仕様変更のお知らせ

2020年2月吉日
TMEHジャパン株式会社
TEL:0532-34-7668

・ GP-RG8545、GP-RG8545SR、GP-RG8523

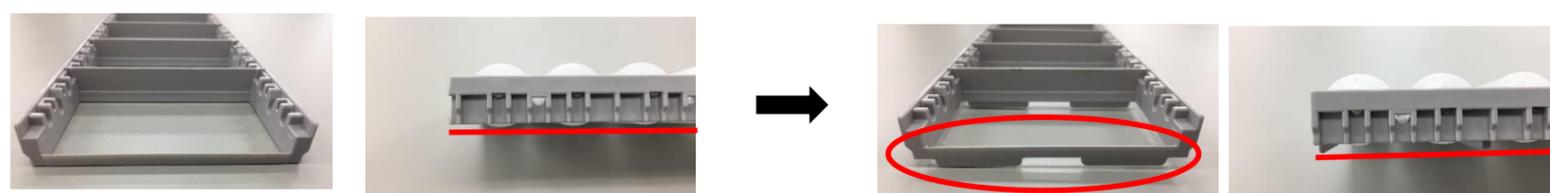
品番	商品名	変更内容	2019.1カタログ掲載ページ
AH-640	アルミスライドスリーブ	樹脂部分の色の変更（ブラックからグレーに変更）	P42
AH-655			
A28-N303	ボードサポート	28スクエアパイプにも適用可能にするため形状変更	P47
GP-RG8545	セパレーションプラコン 85用ガイド	GPR8523Sのローラー付きガイドをフレームから外しても、ローラーが回る様にガイドの底を嵩上げ	P71
GP-RG8545SR			
GP-RG8523			
EWSR8523	プラコンストッパー	ガイドのリブとの干渉を防止するため切込み追加	P97
GS-AN	スライドサポート	メッキ液除去改善の為、サービスホール追加	P108
GS-A-33

※ガイド両端の厚みを増した為、定尺の長さが3M定尺で2mm、4M定尺で4mm程度長くなります。
